**PROCEDIMIENTO DE COTIZACIÓN RESTRINGIDO N°FEPI-PGBS-PCR-001-2020
“ESTUDIOS PRELIMINARES PARA LA INSTALACIÓN DE TRES PUENTES MODULARES TIPO BAILEY SOBRE CANAL BATAÁN, CANAL VENECIA Y CANAL LYON, EN LOS DISTRITOS DE BATAÁN Y MATINA, CANTÓN MATINA, PROVINCIA DE LIMÓN”.**

ACLARACIÓN N°2

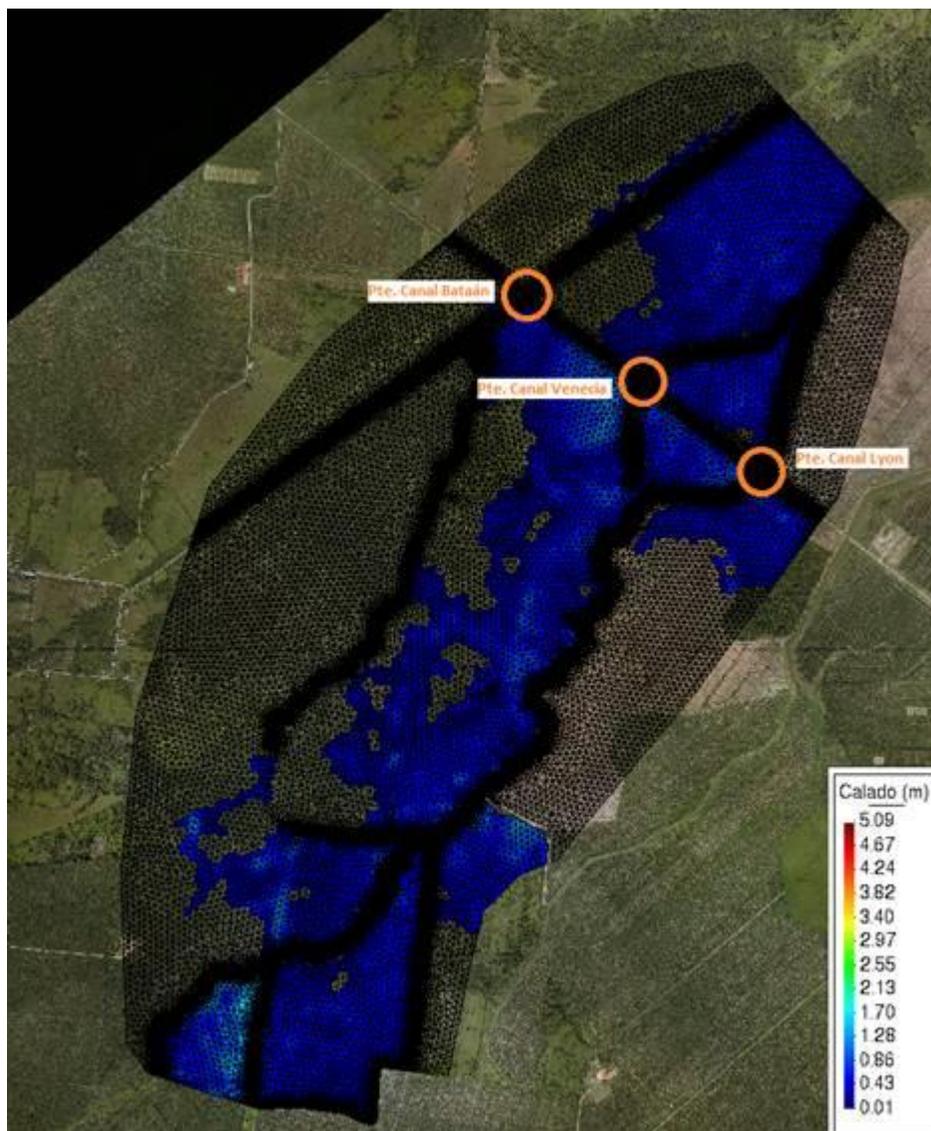
5. Se le solicita a la Administración tal como se conversó en la visita aportar el informe y toda la información de la topografía y el estudio Hidrológico e Hidráulico para realizar una revisión preliminar ya que ambos estudios son indispensables para la elaboración del anteproyecto.

Favor aclarar si es necesario hacer la corrida hidráulica del cauce, o si Corbana brindará dicha información, pues en la tabla de oferta no se incluye un ítem de modelación hidráulica para estimar la socavación.

Con respecto a la información de hidrología, se confirma nuevamente, tal y como se expuso en la reunión preoferta, que CORBANA facilitará los resultados del modelo hidráulico de la zona de los puentes para velocidades máximas, profundidades máximas, elevación máxima de la cota de agua y el modelo hidráulico construido en Iber, versión 2.5.2, para condiciones de flujo no uniforme y no permanente. Teniendo esto presente, **no será necesario hacer corridas hidráulicas.**

Todos los resultados se facilitarán para periodos de retorno de 50 y 100 años. Los resultados del modelo hidráulico se facilitarán en formato raster (.txt o ASCII) para su visualización en un sistema de información geográfica.

A modo de ejemplo, la zona incluida en el modelo y algunos resultados para el periodo de retorno de 50 años, se muestra en la figura siguiente:

Se aclara que no deberá realizarse hidrología ni hidráulica en la zona de los proyectos, salvo lo correspondiente al análisis de socavación solicitado en el cartel, con los resultados del modelo hidráulico y topografía que facilitará CORBANA al contratista que resulte adjudicatario.
